台 南 市 都 市 計 畫 委 員 會 (函) 稿

主 旨：隨文檢送本市都市計畫委員會第一八六次會議紀錄乙份

臺南市都市計畫委員會第一八六次會議記錄

案由：變更臺南市安南區（總頭寮工業區）細部計畫（行政區為公用事業用地）案

圖名：公開展覽後人民陳情意見編號20地籍套繪圖

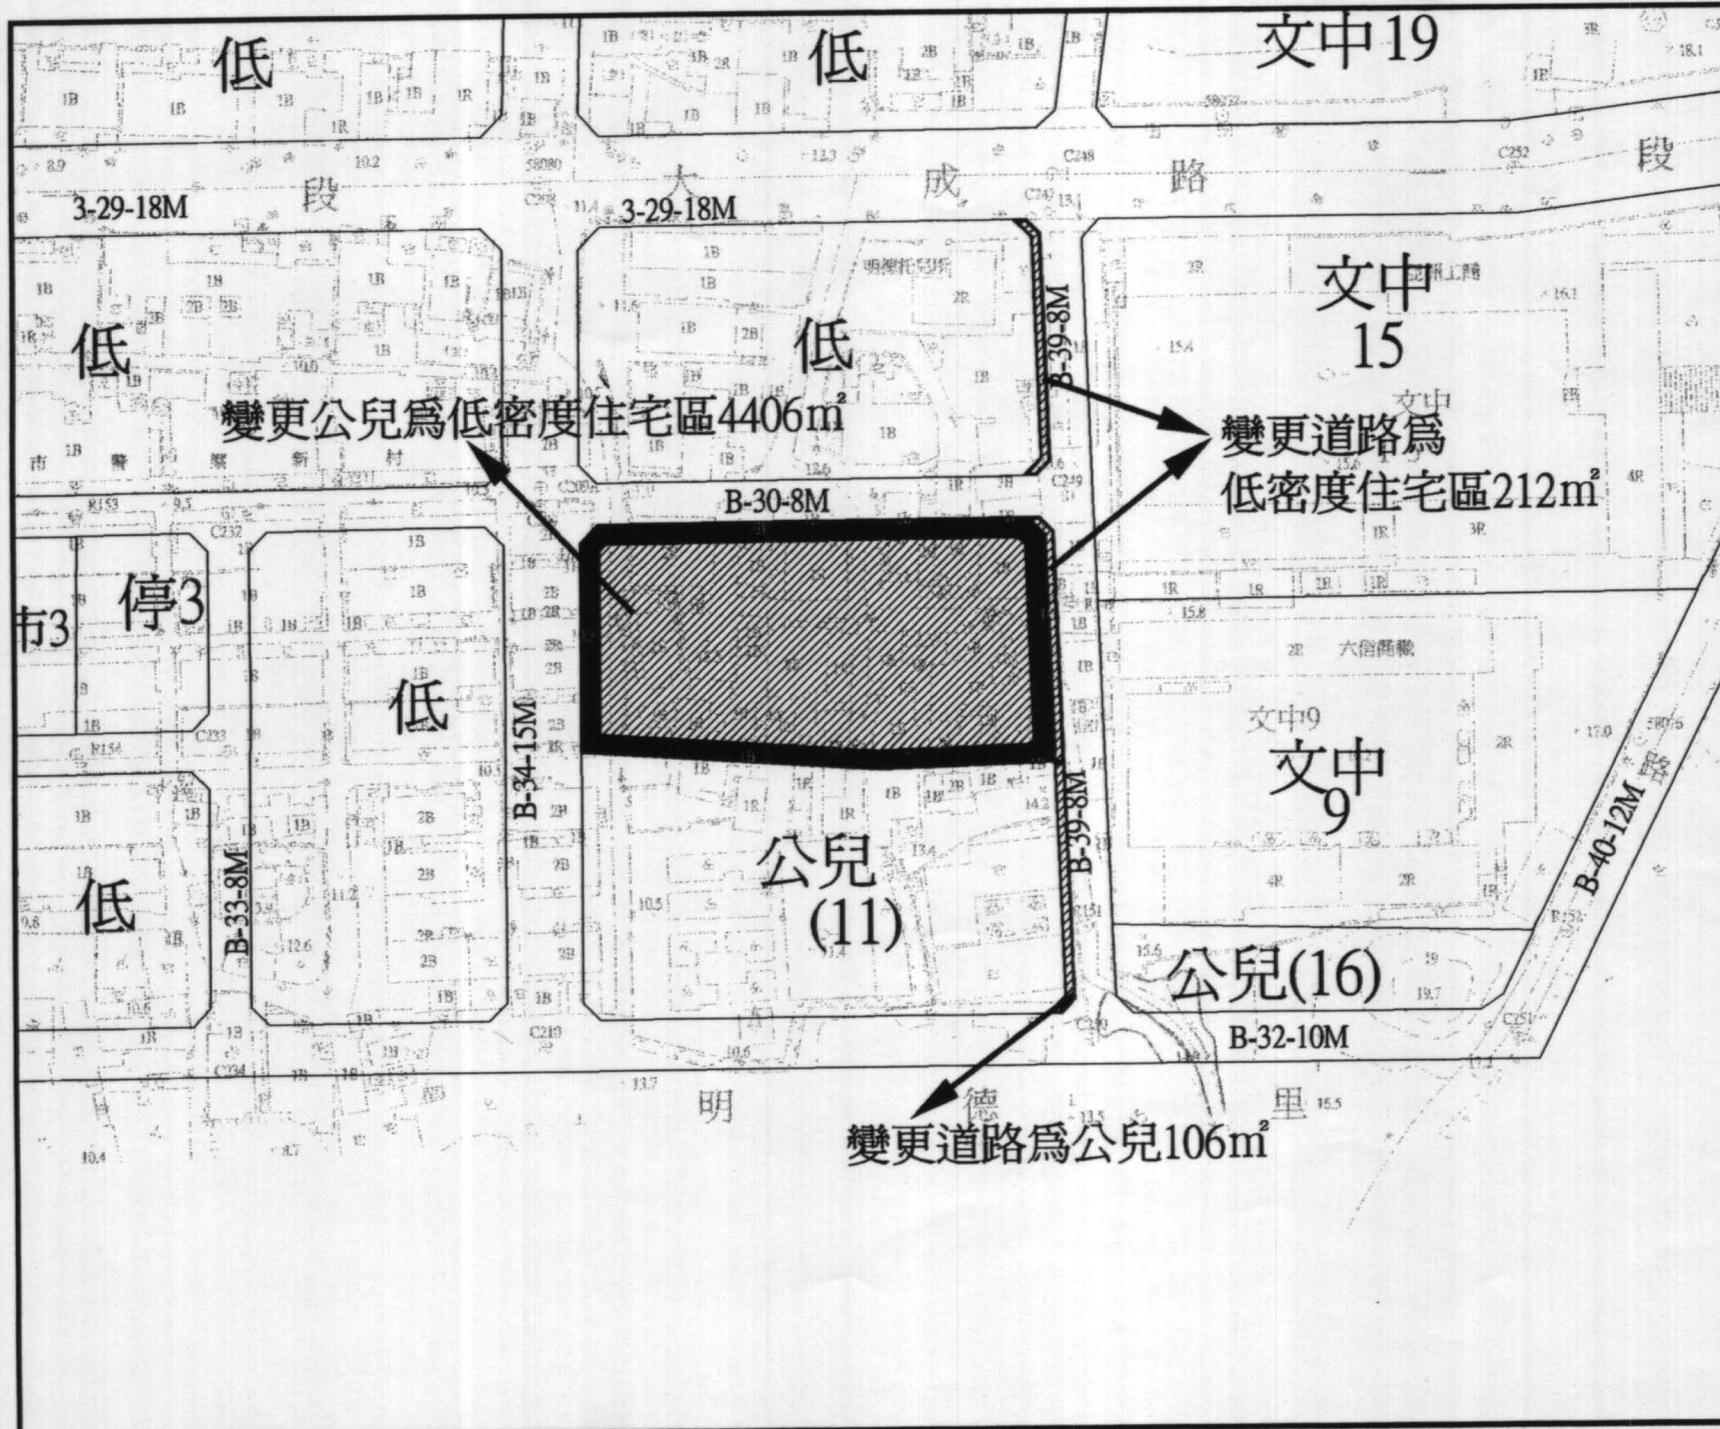
編號	陳情人及陳情位置	陳情理由	建議事項	市都委會專案小組意見
19	蔡振福 ○二十六十公尺道 路 南市公英一街道 拓寬工程	潮流在變形勢在變，以目前公英一街道實在狹窄，兩面來車根本無法行駛前進，有時發生進退兩難，以致造成車輛擁塞，行人根本無法安心行走，走起路來毫無生命保障，容易產生恐懼壓迫感。在此希望市政府拿出魄力，利用公權力來伸張，將此道路計劃為十二公尺，以化解目前的擁塞危機，為民之所望，何其不為。	以現在公告前段十公尺，中段市場旁規劃十二公尺，後段為十公尺，街道必須整齊劃一，實在有必要拓寬十二公尺才符合時代所需。	併人民陳情第11案討論。
20	翁碧瑜等三十人 公兒十一	1. 目前之居民大多為追隨蔣公來台之大陳義胞，且於遷台直接向本政府買地、建居、久居於此，為一住宅區，非無用荒蕪之地。 2. 此地居民休閒運動，可前往設備齊全的體育場或附近四所學校，實不必再多一處公園地。此非便民，而是擾民，徒增施政困擾良費資源。	1. 將公兒十一用地變更為住宅區。 2. 將公兒用地規劃於墳場遷移、新增之住宅區上。	修正事項： 1. 將「公兒十一」用地北一部份土地變更為住宅區。 酌予採納。
3.	詳如附圖。	2. 配合周圍道路系統，修正三九一十M B路 路路為八公尺道道。	照小組意見酌予採納。	照小組意見併人民陳情第11案討論。

圖名：公開展覽後人民陳情意見編號(23)地籍套繪圖
圖號：

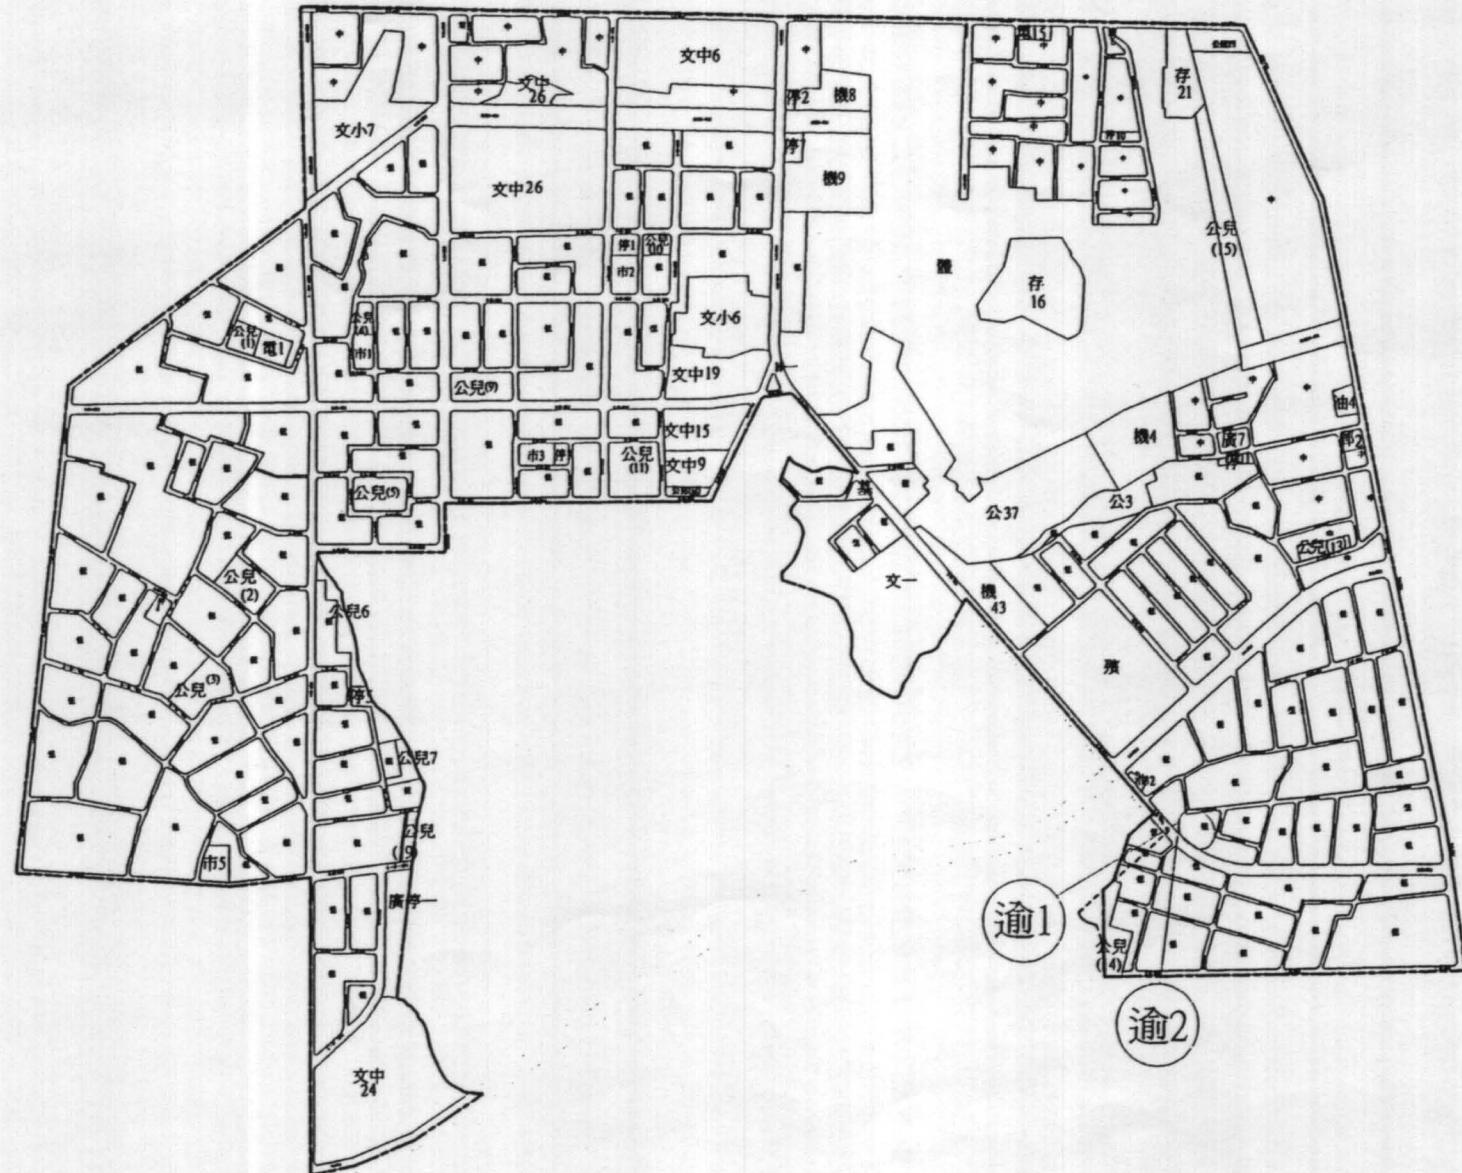
編號	陳情人及陳情位置	陳 情 理	由建議事項	市都委會專案小組意見	市都委會決議
2 1	空軍後勤司令部 公兒九用地 座落於南區鹽埕段 二三四一五〇地號	本部列管退員宿舍之地段若編列為公兒用地，勢將影響年老退員未來居住之權益。	請將此地段修正為住宅用地，於該都市計畫區釋出同等面積之地段作為公兒九用地。	理由：目前土地產權屬於公地公用原則，不宜變更為住宅用	未便採納
2 2	羅月桃、陳正忠、陳景南、陳景村、陳景榮 竹溪西側	民等認為位於此次通盤檢討案中應於溪里劃設一活動中心。其理由如左：	建議將部份體育場用地變為機關用地，並指明專供竹溪里活動中心之建築用	併變更內容綜理表第2案。	照小組意見未便採納。
2 3	李金袍 A-十二-八公尺	因本里佔地廣闊，唯缺本竹溪里活動中心用地可供使用，多年來全體里民一直在里民大會建議興建本里活動中心，市府均以無適當用地而擱置，適逢本檢討機會，建議諸公體恤本竹溪里全部里民活動需要，於本里劃設一活動中心。	建議局部修改本市南區(健康路以南、大同路以西)細部計畫內A-十二-八公尺計畫道路位置以減少民之損失並符實際為祈。	照小組意見併變更內容綜理表第2案討論。	市都委會決議
		建議局部修改A-十 二-八M計畫道路路線。	一、同意採納。 二、詳如附圖。		
		照小組意見同意採納。

變更臺南市南區(健康路以南、大同路以西地區)細部計畫(第二次通盤檢討)案計畫圖(專案小組決議內容)

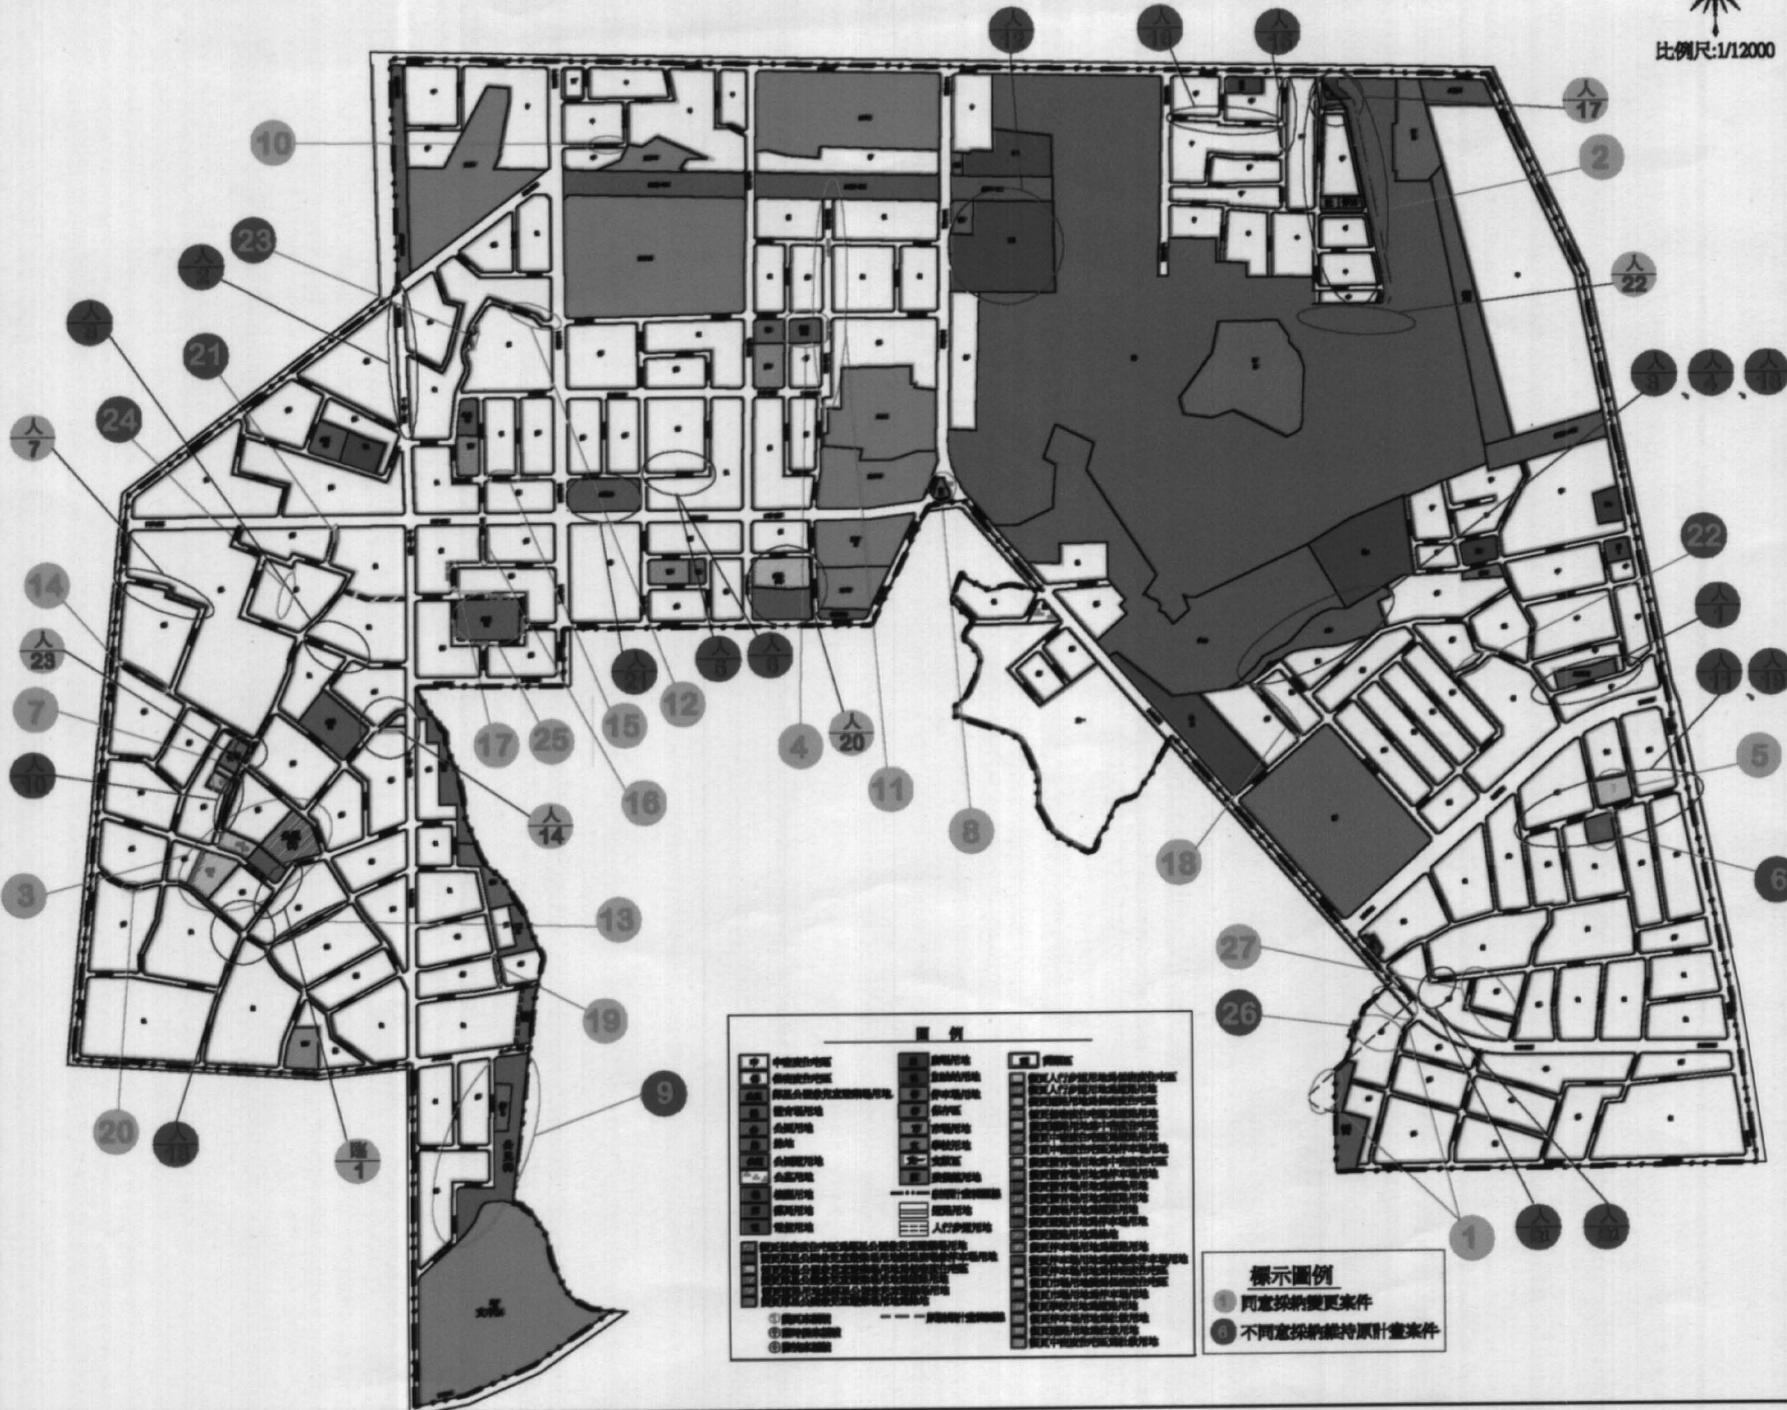
容 內 議 決	說 明
	<p>十一、臺南市都市計畫委員會第一八五次會議決議內容如左：</p> <p>本案請由陳彥仲、黃崑山、凌瑞賢、王大進、陳福元等五位委員組成專案小組，先予討論後再提大會審議。</p> <p>十二、市都委會專案小組決議內容如左：</p> <p>詳如變更內容綜理表(共二十七案)、土地使用分區管制要點綜理表、人民或機關團體陳情意見綜理表(共二十三案)、逾期人民或機關團體陳情意見綜理表(共二案)、臨時提案意見綜理表(共一案)內之市都委會專案小組意見。</p> <p>十三、檢附：</p> <ul style="list-style-type: none"> (一)區位示意圖。 (二)本細部計畫變更位置示意圖。 (三)變更內容綜理表。 (四)土地使用分區管制要點綜理表。 (五)公開展覽人民或團體陳情位置示意圖。 (六)公開展覽人民或團體陳情意見綜理表。 (七)公開展覽逾期人民或團體陳情位置示意圖。 (八)公開展覽逾期人民或團體陳情意見綜理表。 <p>詳如變更內容綜理表(共二十七案)、土地使用分區管制要點綜理表、人民或機關團體陳情意見綜理表(共二十三案)、逾期人民或機關團體陳情意見綜理表(共二案)、臨時提案意見綜理表(共一案)內之市都委會決議。</p>
